PJ2

Propositions d'itinéraires bis au projet de continuité cyclable, objet de l'enquête publique (arrêté préfectoral no.2023-DCPPAT/BE-122)

Proposition d'aménagement 1

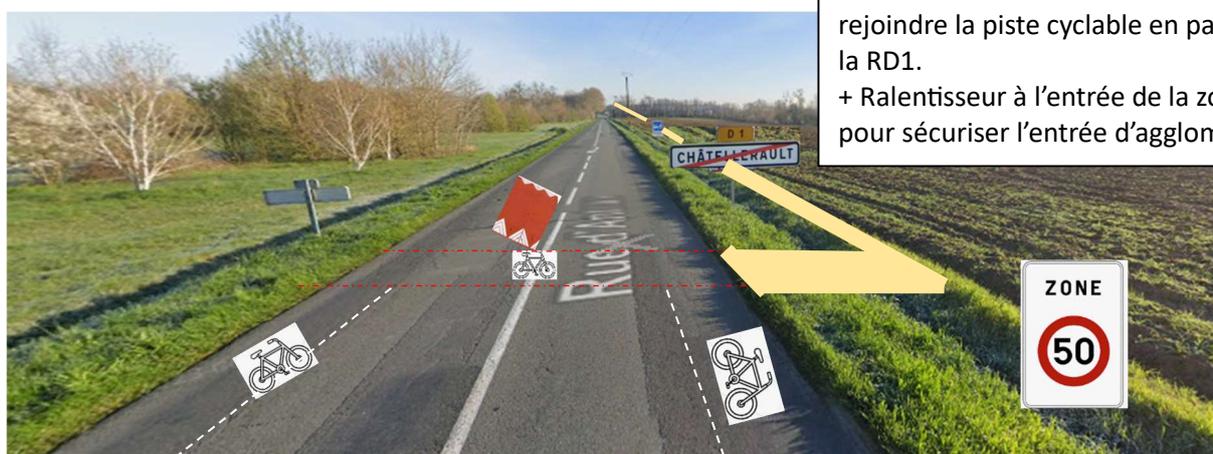
Sortie de la piste cyclable actuelle en zone 50.

Traversée de la RD1 en zone 50 pour rejoindre la piste cyclable en parallèle de la RD1.
+ Ralentisseur à l'entrée de la zone 50 pour sécuriser l'entrée d'agglomération.
